Oggetto: [ID_VIP: 7403] FOGGIA: **Impianto agrovoltaico denominato "CELONE 03", della potenza complessiva pari a 44,33 MWp (35 MWn), da realizzarsi nel comune di Foggia, in località Cantore.**

Procedura riferita al Decreto legislativo n. 152 del 2006 – VIA (art. 23 - PNIEC)

Proponente: Società Green Genius Italy Utility 13 S.r.l.

Parere tecnico istruttorio della Soprintendenza speciale per il PNRR.

IMPATTI CUMULATIVI

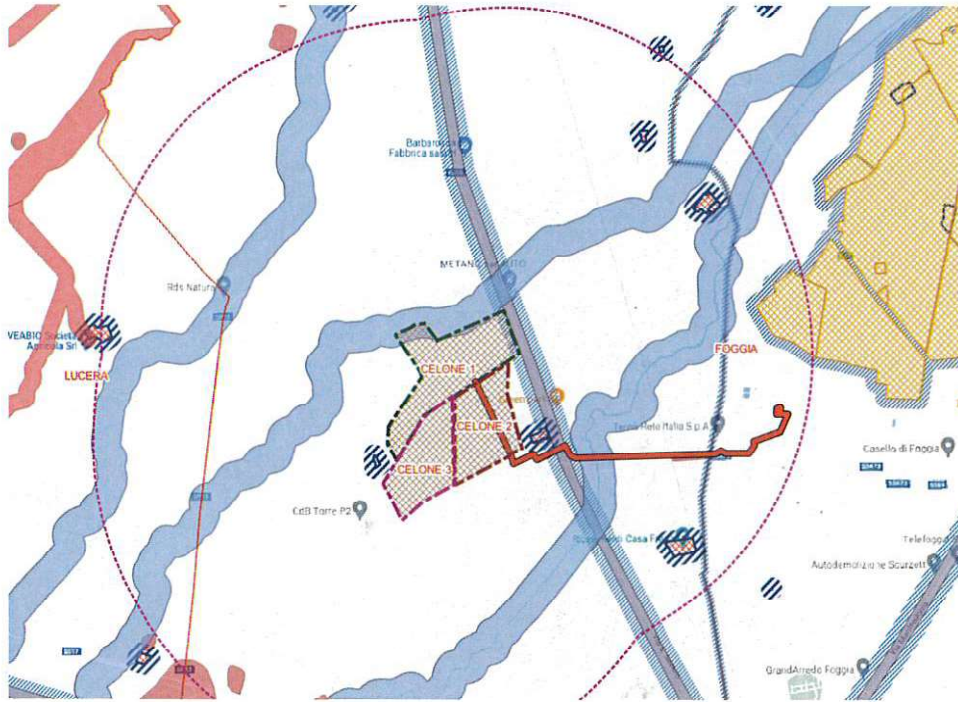
Per quanto l'agrivoltaico sia disciplinato in modo differente dal fotovoltaico, non pare improprio sottolineare la contestuale presenza all'interno della zona di visibilità teorica, definita come area buffer di circa 3 km intorno all'area di altri 2 impianti agrivoltaici che la stessa ditta ha in corso di valutazione (Celone 1 e Celone 2), oltre che ad altri piccoli impianti fotovoltaici già realizzati riscontrabili dalle ortofoto di Google Map.

Se tali preesistenze non possono essere soppesate nei termini dettagliatamente descritti nella DGR 2122, è pur vero che le iniziative rilevate nelle aree contermini denotano trasformazioni il cui impatto paesaggistico non può non ritenersi soggetto ad una valutazione comprensiva di ogni elemento potenzialmente incidente sull'integrità del mosaico agricolo.

Certo è che, a prescindere dalle valutazioni numeriche introdotte dalla DGR 2122/2012, se i tre impianti venissero realizzati in adiacenza, così come proposti, l'area di intervento, si estenderebbe a circa 250 Ha, oltre che determinare una barriera visuale sul paesaggio per circa 1,4 Km dalla Strada Statale SS16 che si sovrappone al percorso tratturale Aquila Foggia.

Immagine GIS elaborata dalla SS-PNRR – localizzazione di una parte degli impianti oggetto di valutazione di impatto ambientale nazionale. Il cerchio blu evidenzia i tre impianti agrivoltaici “Celone 01”, “Celone 02” e “Celone 03”.

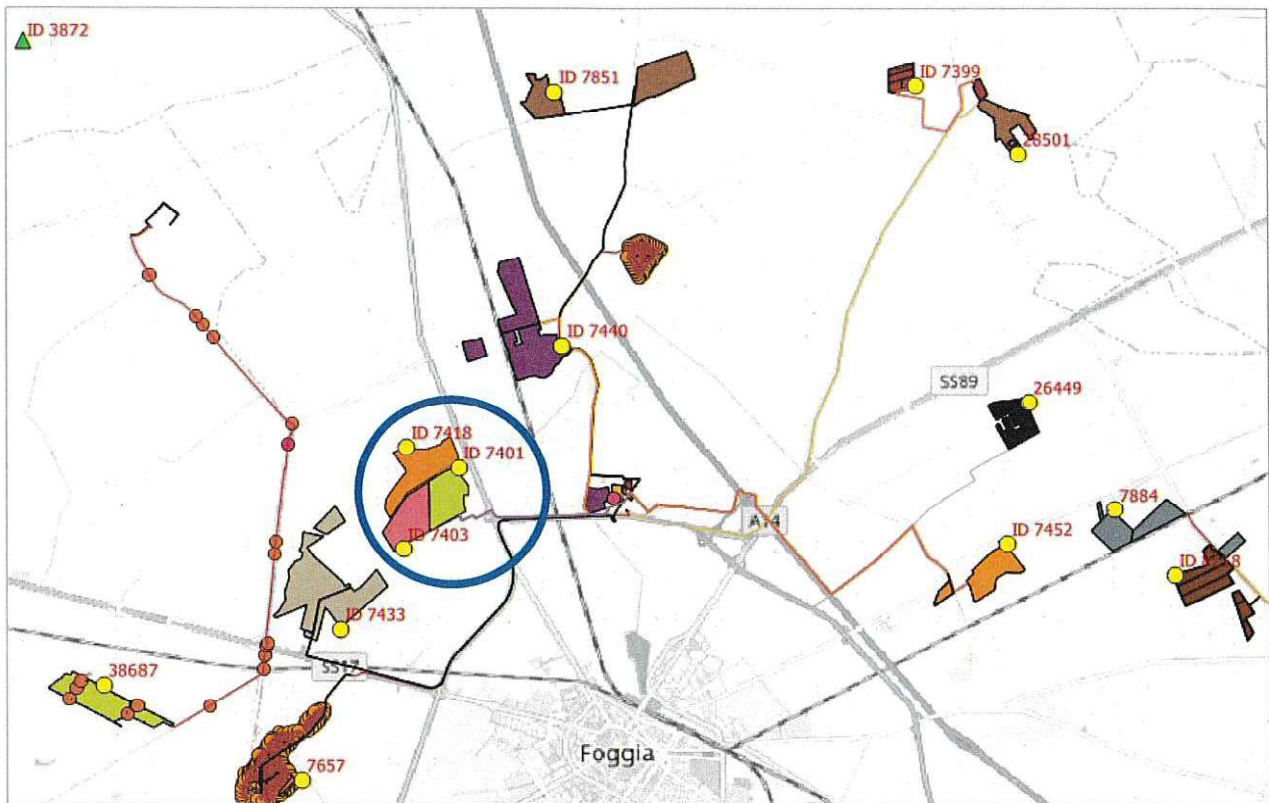
RITENUTO di non condividere - nella valutazione degli impatti cumulativi determinati dall'impianto in argomento - la metodologia adottata dal Proponente per il calcolo dell'ICP (Indice di Pressione Cumulativa, secondo la D. D. Servizio Ecologia della Regione Puglia, n. 162, del 6 giugno 2014 *"Indirizzi applicativi per la valutazione degli impatti cumulativi di impianti di produzione di energia da fonti rinnovabili nella Valutazione di Impatto Ambientali"*), laddove nel calcolo del S_{it} (Σ espressa m^2 delle superfici Impianti Fotovoltaici appartenenti al Dominio determinato) si considera solo l'area occupata dai pannelli fotovoltaici e dai locali tecnici del progetto in esame (senza considerare alcun distanziamento tra i moduli, comunque necessario al fine di evitare l'ombreggiamento reciproco tra pannelli fotovoltaici e quindi assicurarne l'efficienza) e non tutta l'area relativa all'impianto agrivoltaico di cui trattasi (come invece considerato per gli altri impianti fotovoltaici presenti nell'AVA -- Area di Valutazione Ambientale - determinata questa con riferimento all'intera superficie dell'impianto in esame), ottenendo quindi un IPC pari a 2,18, anziché 5,10, ovvero un risultato superiore a 3 previsto quale indice massimo, dal Criterio A della D.D. n. 162/2014.

RITENUTO che, ai fini della valutazione degli impatti cumulativi, è utile rappresentare (v. immagine GIS di seguito riportata) la probabile e imminente trasformazione del territorio e del paesaggio circostante l'intervento di cui trattasi (data la prossimità del progetto in argomento a molti altri impianti agrivoltaici in corso di valutazione in VIA statale, anch'essi di rilevanti dimensioni) qualora venissero realizzati tutti gli impianti proposti in quest'area:
